代表的な眺望地点からの眺望の変化の程度は、予測条件である「建築物の位置、建築物の形状」に変更が生じたため、予測・評価の見直しを行った。

環境影響評価書（平成 15 年 7 月）では魚眼レンズで天空写真を撮影した際に写真内に占める対象建物の面積比を形態率とし、既存建物と計画建物について比較を行っている。そこで、今回の建築物の位置、建築物の形状の変更により、この予測結果がどのように変わるかを考察した。

予測写真 3-11 赤羽自然観察公園内（地点 8）[変更後]

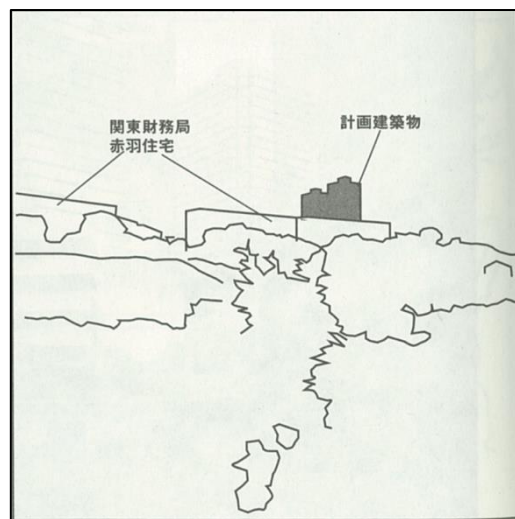
計画されていた超高層住棟の建設が無くなったことにより、眺望への影響の程度が低減される。

計画地に隣接する住宅団地の背後に超高層住棟の上部が眺望できる。
スカイラインに変化が生じるが、眺望の変化は小さい。

予測写真 3-13 補助 85 号線歩道上（地点 9）[変更後]

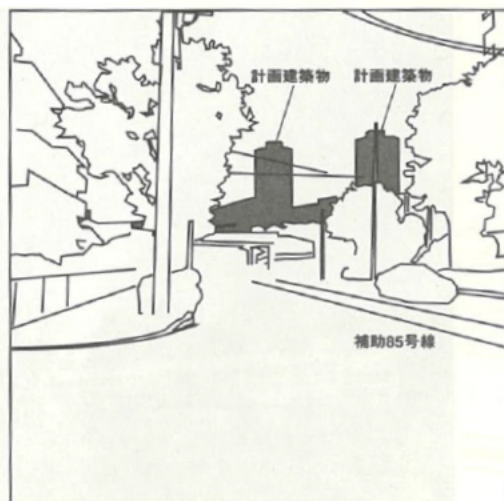
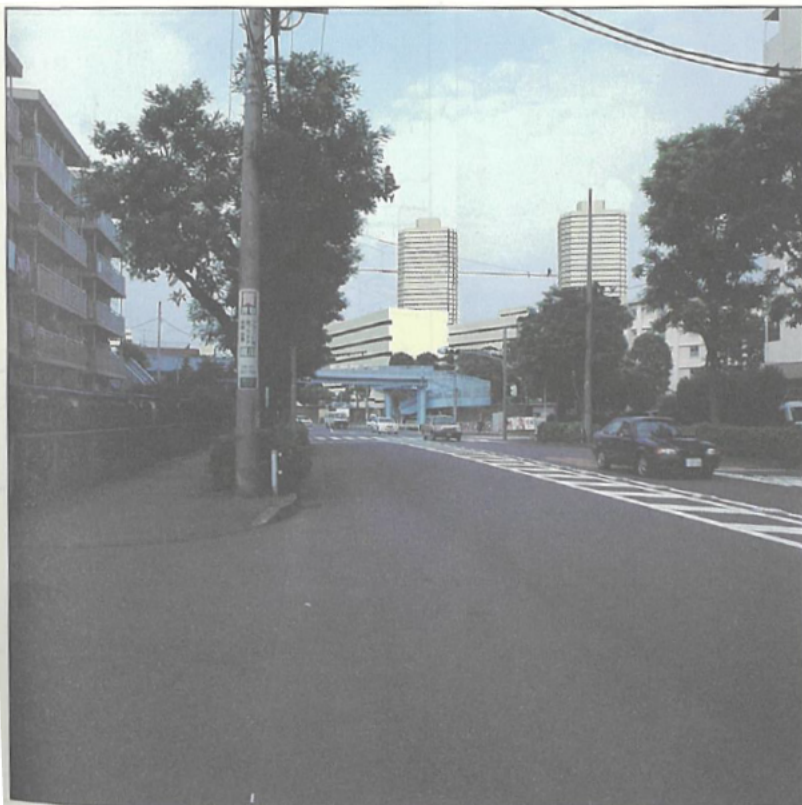
歩道橋背後に供用されている中層住棟が視認できるが、計画されていた超高層住棟の建設が無くなったことにより、眺望への影響の程度が低減される。

正面の歩道橋の背後に超高層住棟及び中高層住棟が眺望できる。
現況の給水塔の代わりに超高層住棟などの計画建築物により新たな都市的景観が創出される。

予測写真 3-15 北中学校校庭（地点 10）[変更後]

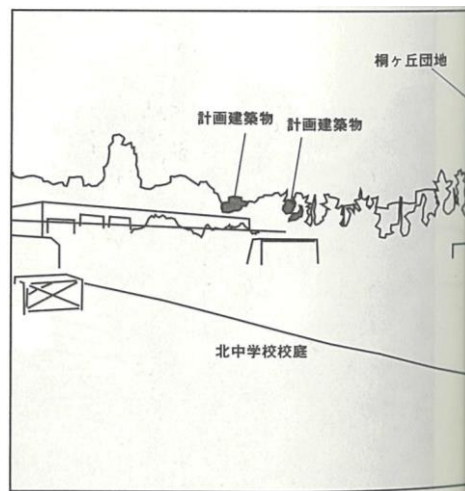
計画されていた超高層住棟の建設が無くなったことから眺望への影響が低減される。

校庭の植栽越しに超高層住宅の上部がわずかに眺望できるが、眺望にほとんど変化はない。

予測写真 3-17 荒川堤防上（地点 11）[変更後]

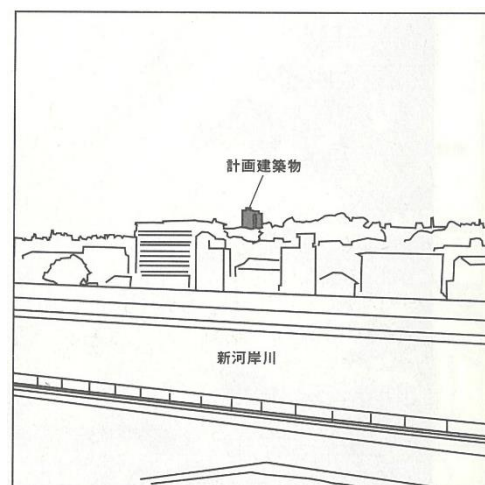
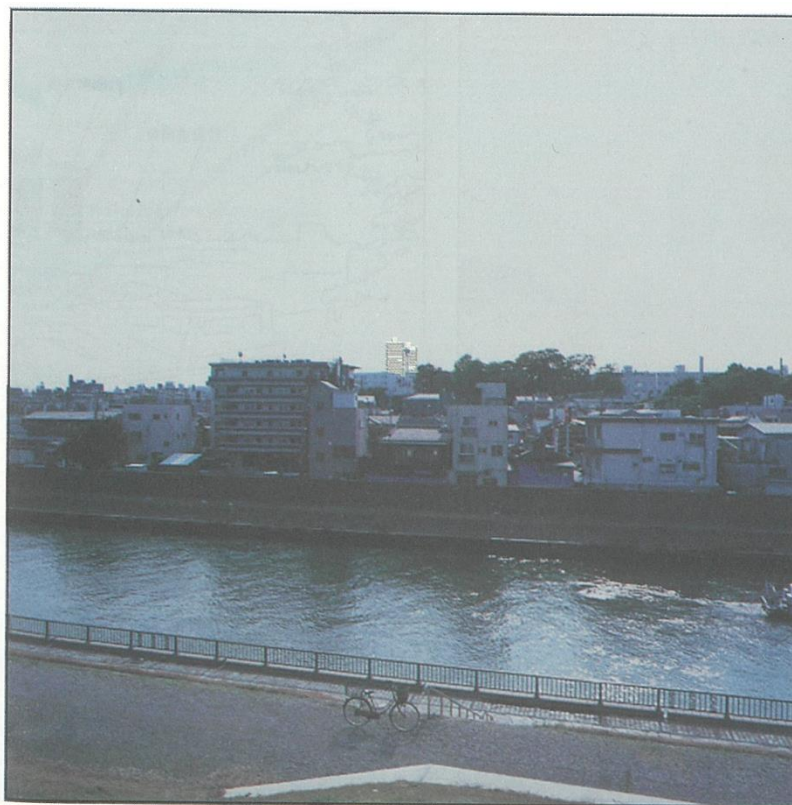
計画されていた超高層住棟の建設が無くなったことから眺望への影響が低減される。

新河岸川沿いの住宅地の背後に超高層住棟の上部が眺望できる。
計画建築物は、周辺建築物に溶け込み、超高層住棟は地域のランドマークとして認識される。

予測写真 3-19 稲付公園内（地点 12）[変更後]

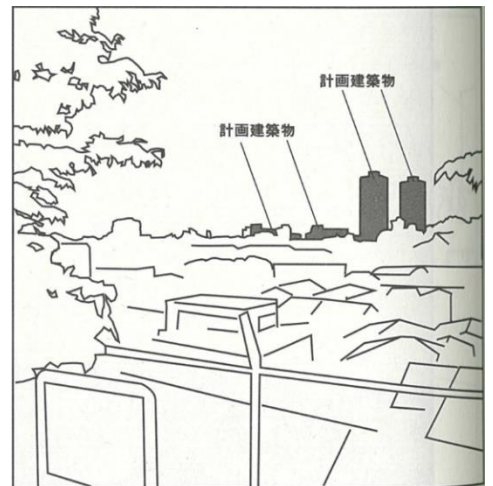
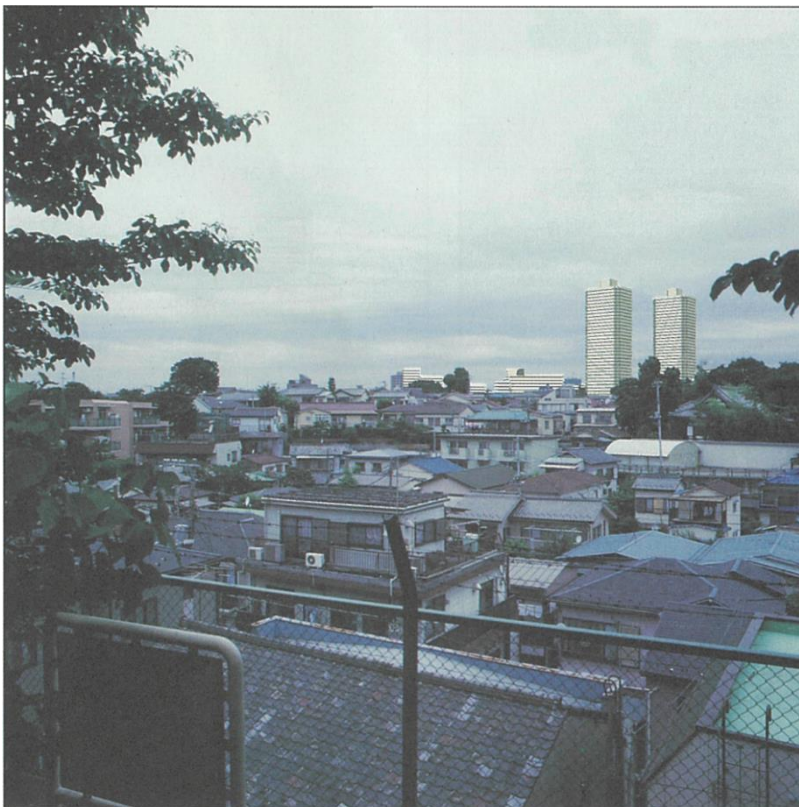
計画されていた超高層住棟の建設が無くなったことから眺望への影響が低減される。

台地上に超高層住棟及び中高層住棟が眺望できる。

超高層住棟の 2 棟によりスカイラインの変化と新たな都市的景観が創出される。

予測写真 3-21 西が丘競技場前横断歩道橋上（地点 13）〔変更後〕

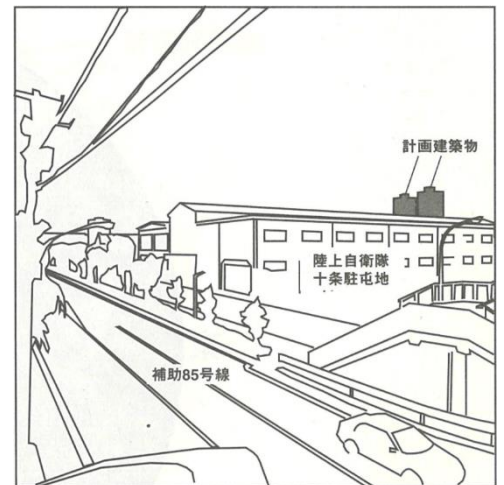
計画されていた超高層住棟の建設が無くなったことから眺望への影響が低減される。

注）現在は横断歩道橋が無くなっている。

補助 85 号線沿いの陸上自衛隊十条駐屯地の建物の背後に超高層住棟の上部が眺望できるが、前面の建物等により眺望の状況は現況とほとんど変わらない。

予測写真 3-23 あかいとり幼稚園園庭（地点D）〔変更後〕

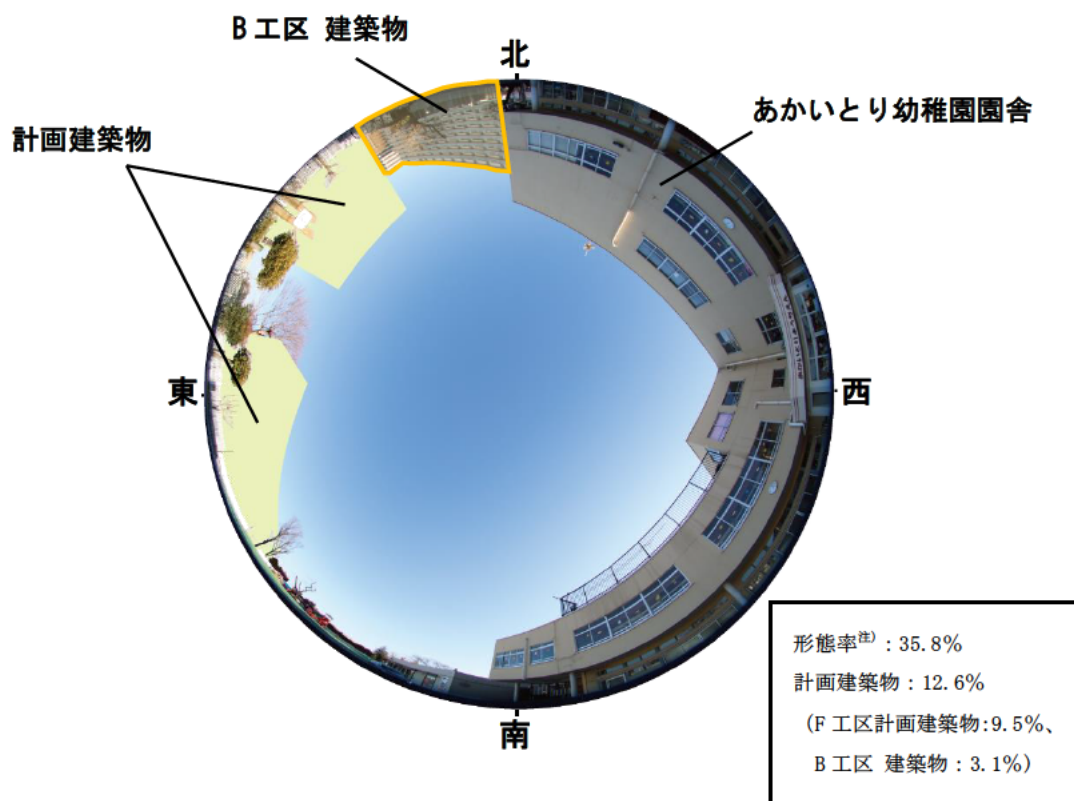
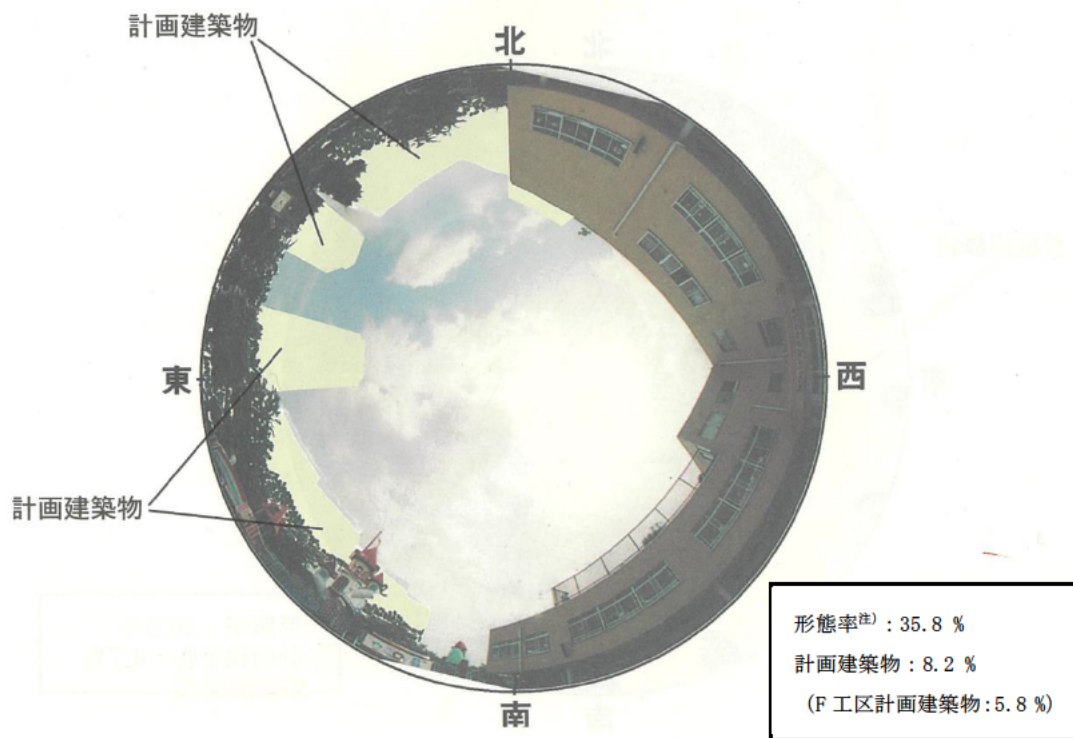
予測は、今回の計画変更によって計画建築物が至近に建つ「あかいとり幼稚園園庭」にて行った。あかいとり幼稚園園庭における圧迫感の変化の程度は、予測写真 3-23～24 に示すとおりである。

あかいとり幼稚園園庭における形態率は約 35.8%であり、計画建築物の形態率は約 12.6%（うち F 工区計画建築物は約 9.5%）であった。環境影響評価書の予測結果と比較すると、計画建築物の形態率が約 4.4 ポイントと増加するが、「計画建築物のデザイン等に配慮し、新たに植栽等を施して、計画建築物による圧迫感を和らげるように努めることから、著しい変化はない」とする評価の結論は変わらない。
